**Tomada de Preços n.º 020/2023**

**Objeto:** Contratação de empresa, pelo regime de empreitada por preço unitário, para execução dos Projetos Executivos das obras de infraestrutura e pavimentação da Estrada Jacques da Rosa, conforme condições, quantidades e exigências estabelecidas neste Edital e seus anexos.

Pedido de Esclarecimento ESTEL ENGENHARIA (24312381)

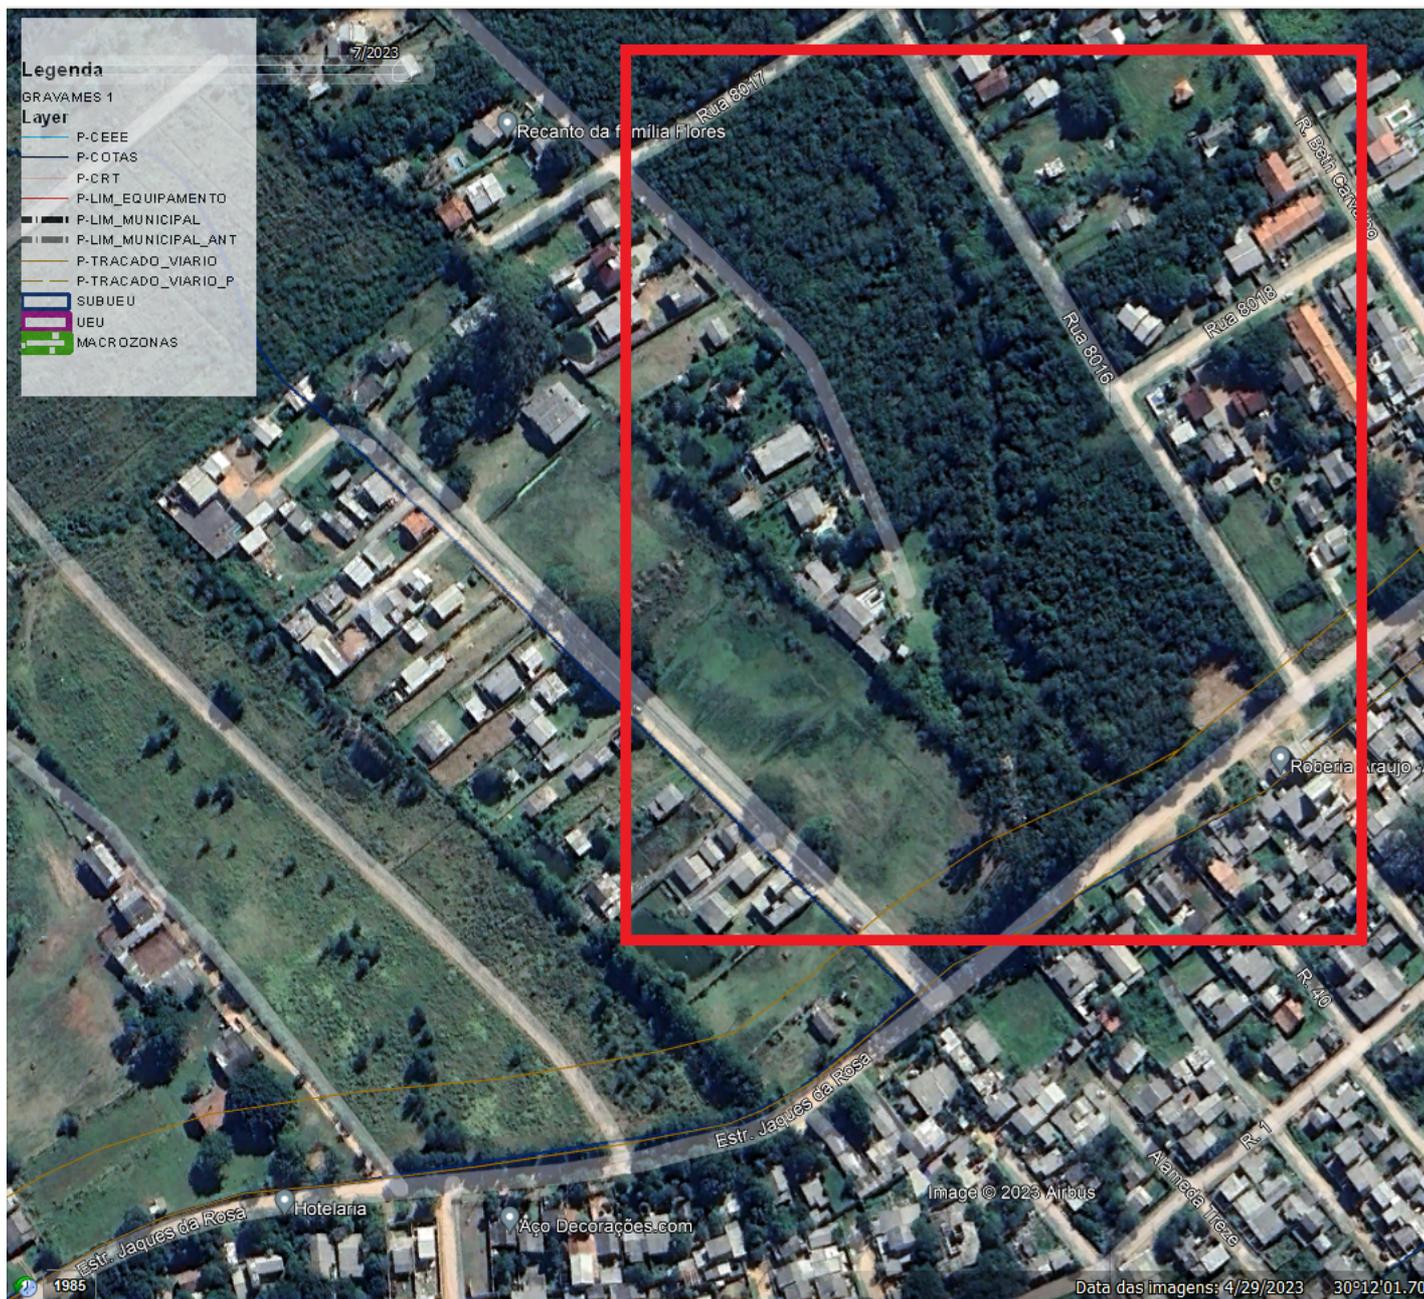
No quantitativo diz sobre sondagens pluviais, porém no trecho não notei nenhuma lagoa ou rio. Poderiam especificar para nós, onde vai ser esses furos e pontos e sondagens pluviais?

As sondagens para pluvial quantificadas visam atender o item 6.3.2 do Projeto Básico (Projeto Geotécnico do Projeto Executivo de Drenagem) e estão detalhadas no item 5.4.2.2 (Estudo do Subleito dos Estudos Geotécnicos): "Para cada conjunto de 3 (três) furos de sondagem, independente da distância entre eles e a critério da Equipe de Fiscalização, pelo menos um dos furos deverá atingir a profundidade de 5 m, com o objetivo de melhor detalhamento do perfil estratigráfico nos trechos de lançamento de tubulações." Assim, esses furos para rede pluvial são complementares aos do estudo do subleito para o Projeto de Pavimentação e devem ser executados ao longo da via. Para

Para informação, identificamos a existência de um curso d'água com APP definida no lote nº 1600:
